TRANSPORDIAMET

Meie 28.01.2026 nr 7.1-2/26/7036-7

Selgitused teehituse projekti, elektripaigaldiste ja tehnovõrkude projekti töö nr KPL2508 jooniste kohta riigiteede tee piirides ja tee kaitsevööndis Järvamaal ja Jõgevamaal

Esitasite Transpordiametile (TRAM) ülevaatamiseks elektripaigaldiste täiendatud ehitusprojekti joonised, töö nr KPL2508 „110 kV õhuliinide L020, L025, L134B, L130B, L131A, L132C ja L132A rekonstrueerimine“ joonised (riigiteede ristumised – 12 lehte ja riigiteede ristumised profiilid – 2 lehte) põhiprojekti staadiumis.

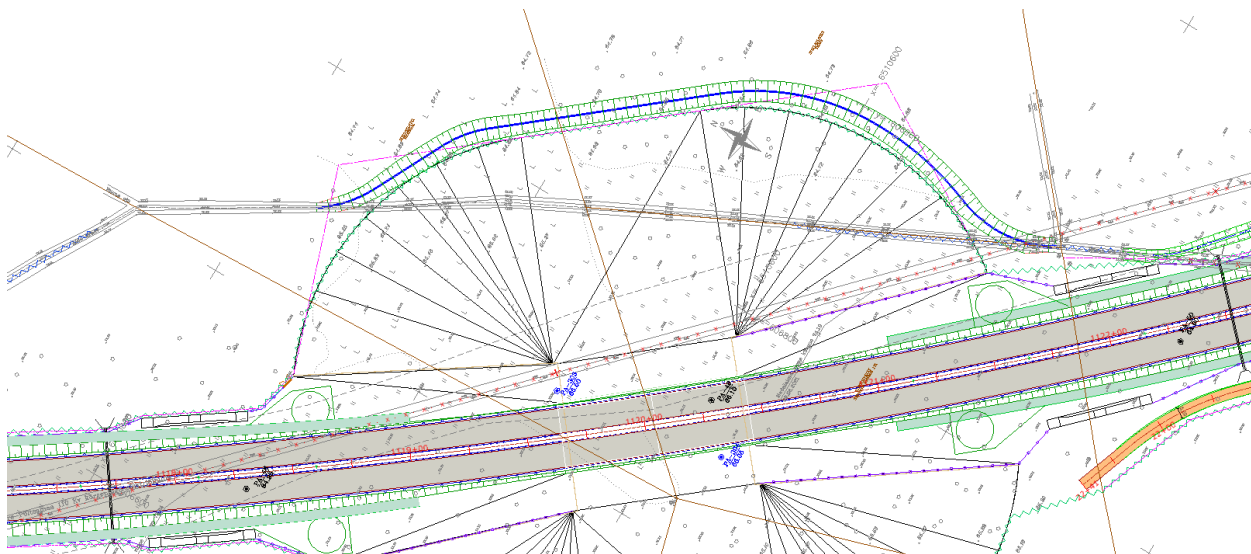
Oma kirjas juhtisite tähelepanu projekteeritava õhuliini L132C mastide nr 30 ja nr 31, TRAMi projektis (Skepast&Puhkim AS töö nr 20200042) oleva Imavere ökodukti ning selles kohas oleva Räsna oja kokkupuutele.

Teie poolt koostatava projekti läbivaatamise käigus tuvastasime, et Adavere möödasõidu eelprojekti koosseisus (Skepast&Puhkim OÜ töö nr 20200042) on lahendamata jäänud Räsna oja paiknemine Imavere ökodukti piirkonnas, kus on puutumus ka kõrgepingeliinidega. Palusime tagantjärei projekteerijal tuvastatud puuduse kõrvaldada ning uus lahendus näeb ette, et Räsna oja hakkab kulgema ökodukti jalamil. Leiame, et see on optimaalne lahendus, sest muudab oja sāngi paiknemist minimaalses mähus.

Asukoha muudatusega muutub ka ehituskeeluvööndi paiknemine. Uuele lahendusele puudub Keskkonnaameti seisukoht.

Vabandame selle puuduse eest eelmises projekti versioonis ning palume arvestada uue versiooniga, kus on oja paiknemist muudetud. Eeldatavasti tingib see masti nr 31 asukoha mõningase muutmise.

Enda varasemas kirjas palute Transpordiametil arvestada kraavi ümber suunamisel ka õhuliini projekti mastide paigutamisega, et need ei jääks uude ehituskeeluvööndisse. Nagu eelnevalt selgitatud, siis oja uus asukoht öködukti jalamil on kõige optimaalsem. Kõrgepingeliinidel on puutumus oja ehituskeeluvööndiga praegu ning puutumus oli ka eelprojekti lahenduse järgselt.
